**Avis de la mission régionale
d'autorité environnementale
de la région Occitanie
sur la mise en compatibilité par déclaration de projet du plan local
d'urbanisme de Saint-Laurent-des-Arbres (30)**

**n°saisine 2017-5871
n°MRAe 2018AO21**

Figure 16 - Localisation des enjeux relatifs aux Oiseaux au sein de la zone d'étude

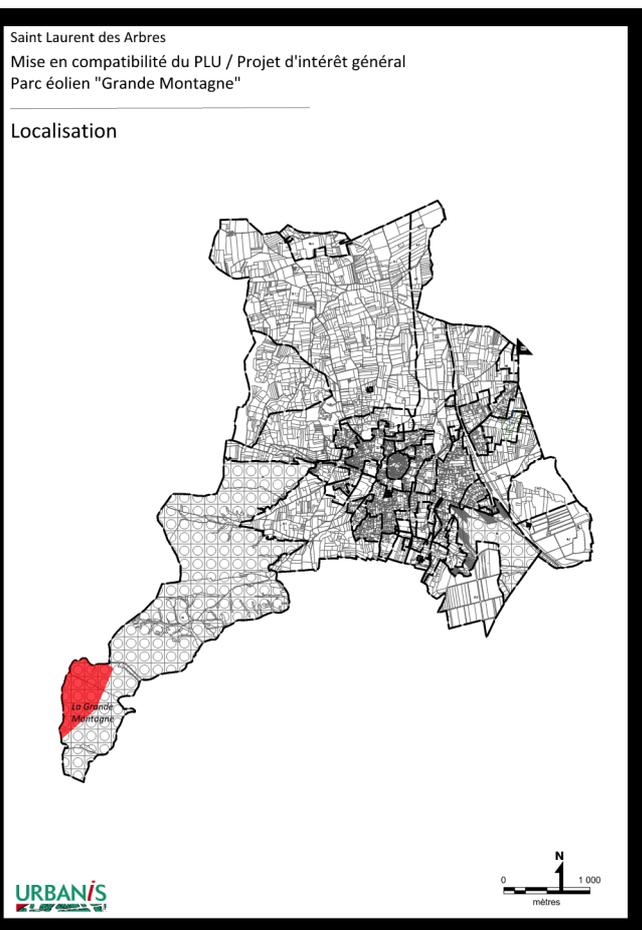
La MRAe relève tout d'abord que le projet aura des incidences fortes en phase chantier, du fait de la perte d'habitats de nidification pour des espèces à forts enjeux de conservation, telles que le Circaète-Jean-le-Blanc, le Rougequeue à front blanc et le Gobemouche gris. Néanmoins, aucune mesure d'évitement n'est proposée pour préserver les habitats de ces espèces. Seuls les chauves-souris font l'objet de mesures d'évitement en phase chantier. Par conséquent, la démarche d'évaluation environnementale n'est pas allée à son terme en ce qui concerne la préservation des habitats des espèces précitées.

Le rapport de présentation conclut à l'existence d'incidences faibles du projet de parc éolien en phase exploitation sur le Circaète-Jean-le-Blanc. Cette conclusion se fonde sur le retour d'expérience du suivi de la mortalité de cette espèce réalisé depuis vingt ans sur les incidences de parcs éoliens en activité dans le sud de la France. Toutefois, la MRAe relève, d'une part, que le nombre d'individus de cette espèce n'est pas mentionné dans l'état initial ou l'analyse des incidences, et d'autre part, qu'aucune étude de suivi de la mortalité de cette espèce n'est citée explicitement, ce qui fragilise la conclusion de l'évaluation des incidences.

En outre, les incidences potentielles en phase d'exploitation sur les autres espèces à enjeux modérés ou forts observées sur la zone d'étude sont évaluées comme faibles, malgré l'existence de risques de mortalité par collision des oiseaux et des chauves-souris avec les pâles du rotor, et les risques de dérangement de ces espèces induits par la présence des éoliennes. Cette conclusion n'est pas assortie d'éléments d'analyse permettant d'en apprécier le bien-fondé. En effet, les incidences sur les déplacements des oiseaux et des chauves-souris dans le cadre de migrations et de recherches alimentaires ne sont pas étudiées dans le rapport, qui s'en tient à l'affirmation selon laquelle les incidences du projet sont faibles, alors même que l'état initial relève l'existence d'enjeux modérés ou forts concernant des rapaces (notamment Busard cendré, Vautour fauve, Grand-Duc d'Europe, Milan royal) et des chauves-souris (notamment Minioptère de Schreibers, Barbastelle d'Europe, Grand / Petit Murin, Grand Rhinolophe, Petit Rhinolophe, Murin à oreilles échancrées). La MRAe relève également que le rapport de présentation ne mentionne aucun retour d'expérience portant sur le suivi de mortalité ou de collision de ces espèces, ni aucune étude portant sur les conséquences du dérangement de ces espèces.

La MRAe recommande de mieux évaluer les incidences du projet de parc éolien sur la biodiversité et les milieux naturels, et plus particulièrement :

- les incidences résiduelles du projet sur la biodiversité au regard de la perte d'habitats de nidification générée par la phase chantier pour les espèces nicheuses ; ;**
- les incidences sur le Circaète-Jean-le-Blanc en se fondant sur le nombre d'individus présents à l'échelle de la zone de projet et sur des éléments objectifs extraits d'études de suivi de mortalité portant sur des projets et un environnement similaires ;**
- les incidences du projet sur les modifications de comportement des espèces à enjeux modérés à forts (recherches alimentaires, axes de migrations des oiseaux et chauves-**
